Gemeinde Stadt Wildberg
Aktenzeichen 632.20

Bearbeitungsbogen zum **Bauantrag**

Bauherr [REDACTED]																																														
Bauvorhaben Neubau Einfamilienhaus mit Doppelgarage und Carport																																														
Baugrundstück Flst. 881/1, Römerstraße, Gemarkung Gültlingen																																														
1. Planungsrechtliche Situation																																														
1.1 § 30 BauGB																																														
Das Vorhaben liegt im Geltungsbereich des																																														
<input checked="" type="checkbox"/> Bebauungsplans (§ 30 Abs. 2 BauGB)																																														
Bezeichnung	Röte (1989) MGF m ²																																													
Röte (1989)	_____																																													
Gebietsart nach § 1 BauNVO (Baugebiet)																																														
<input type="checkbox"/> WS <input type="checkbox"/> WR <input checked="" type="checkbox"/> WA <input type="checkbox"/> WB <input type="checkbox"/> MD <input type="checkbox"/> MI <input type="checkbox"/> MK <input type="checkbox"/> GE <input type="checkbox"/> GI <inp

LAGEPLAN

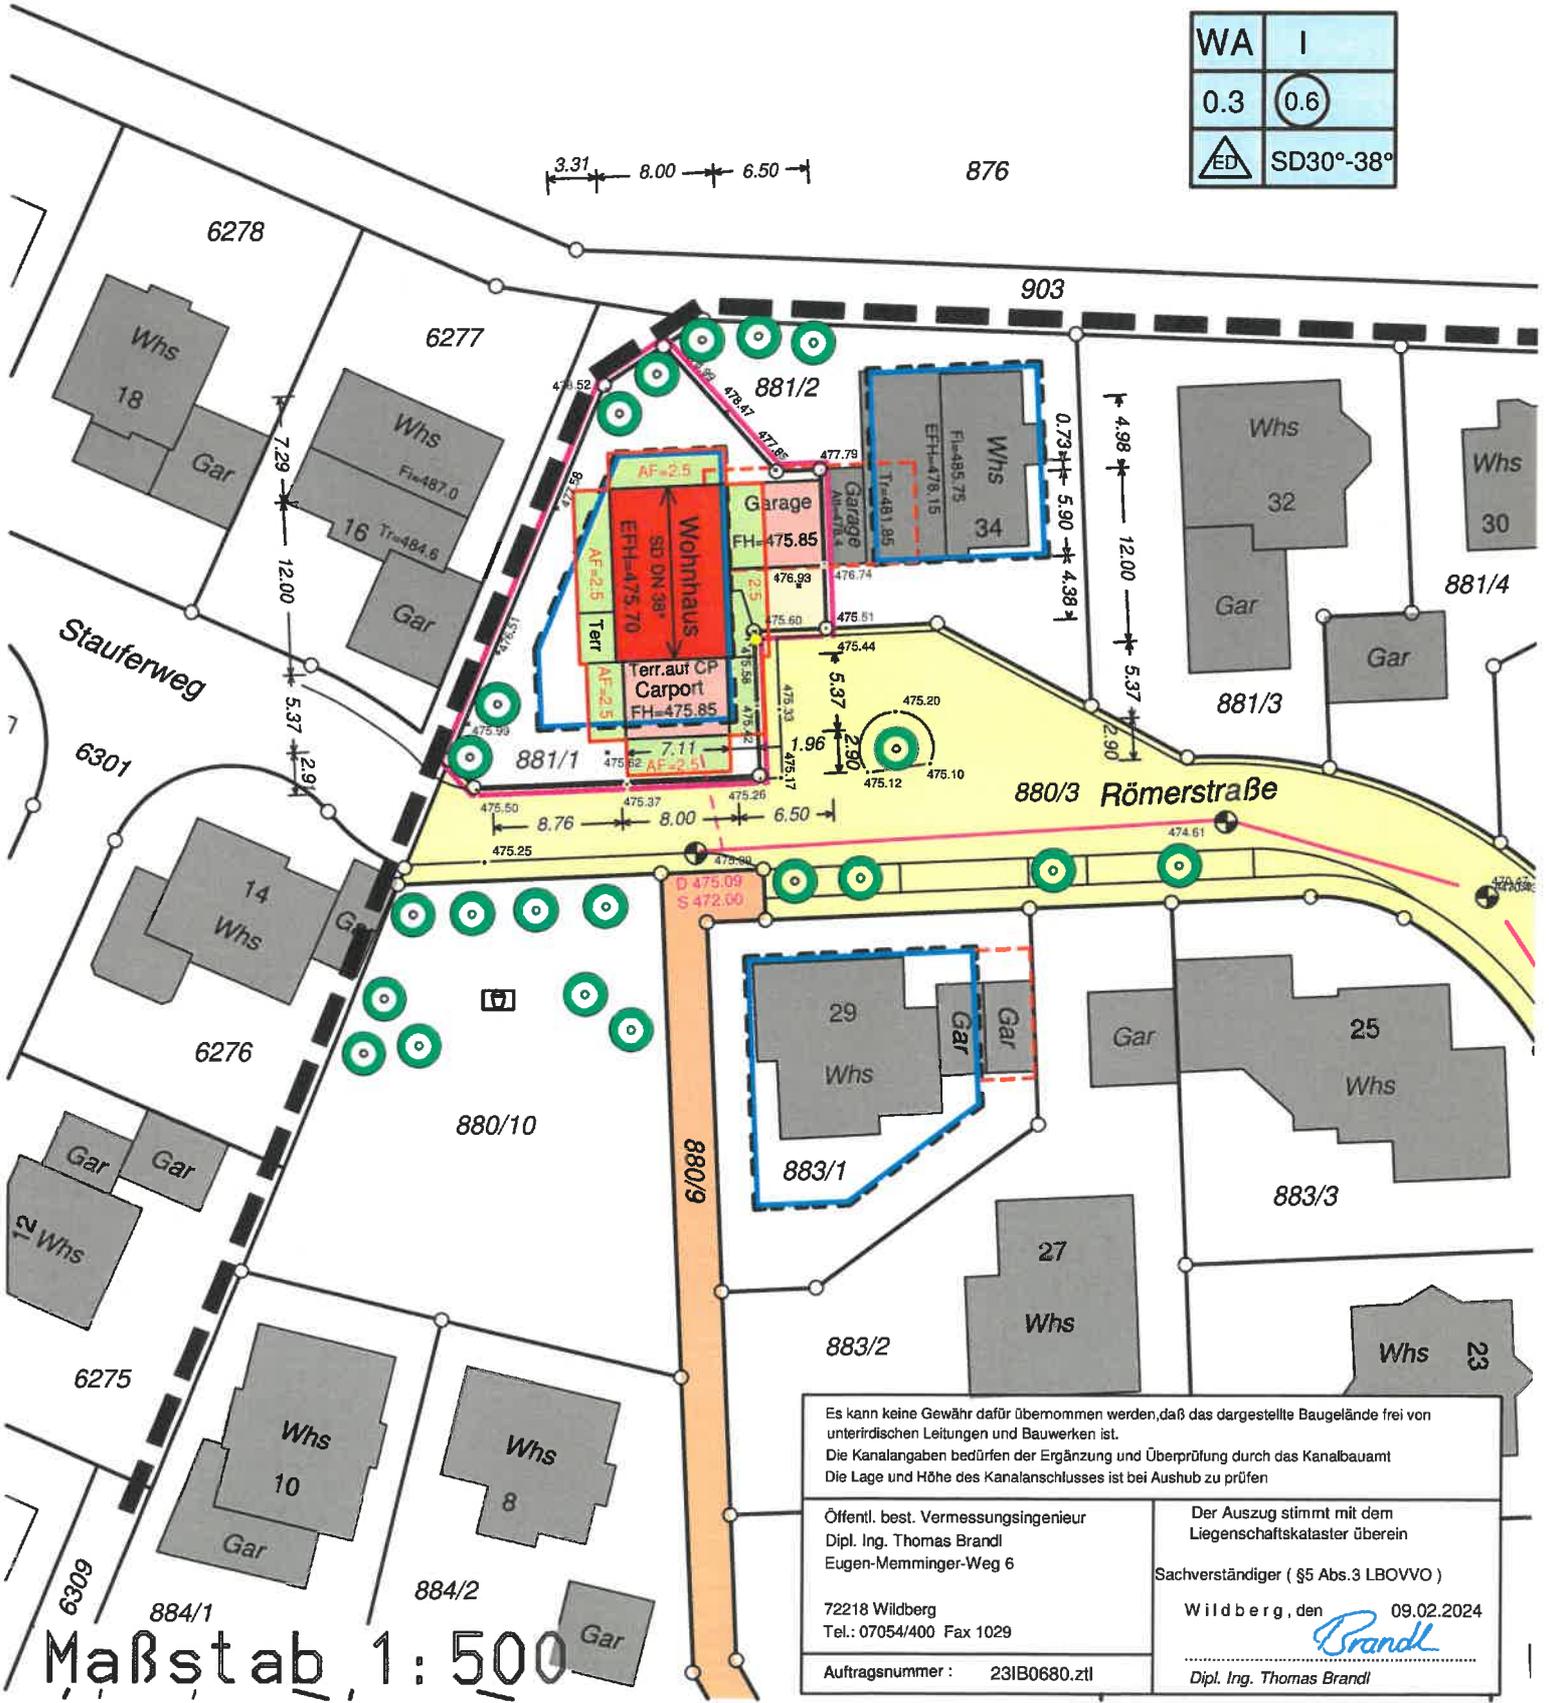
1. Baufensterüberschreitung

Der Carport mit aufliegender Terrasse überschreitet im Süden des Grundstücks die Baugrenze um rund 1m in Richtung öffentlicher Verkehrsfläche (Römerstraße). Nachbarschützende Belange sind von der Überschreitung nicht betroffen. Aufgrund einer Vielzahl an Baugrenzüberschreitungen mit dem Hauptbaukörper im Plangebiet (bspw. 881/3, 883/1, 883/3, u.a.) kann der Abweichung zugestimmt werden.

Zeichnung: blatt 7
Ansicht Ost, Ansicht West

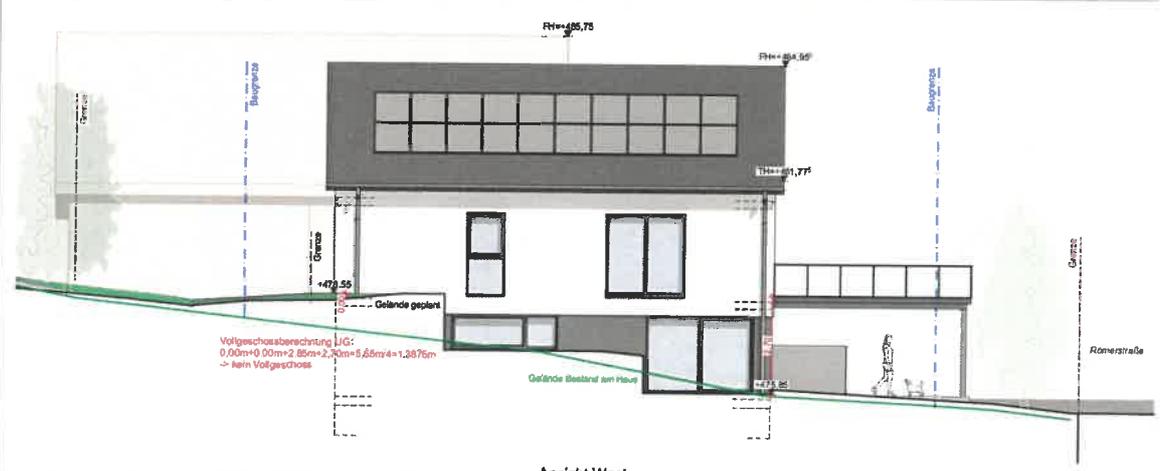
5. Stützmauern

Der Bebauungsplan lässt Stützmauern bis 0,6m Höhe zu. Der Bauherr beantragt die Errichtung von 2 Stützmauern im Bereich der vorgenannten Aufschüttungen (siehe auch Ansicht West und Süd) mit bis zu 1,5m Höhe. Entsprechende Referenzfälle sind im Plangebiet bereits vorhanden. Eine Abweichung ist insofern vertretbar. Positiv zu bewerten ist zudem die geplante Verwendung von Natursteinen oder einer entsprechenden Verkleidung.
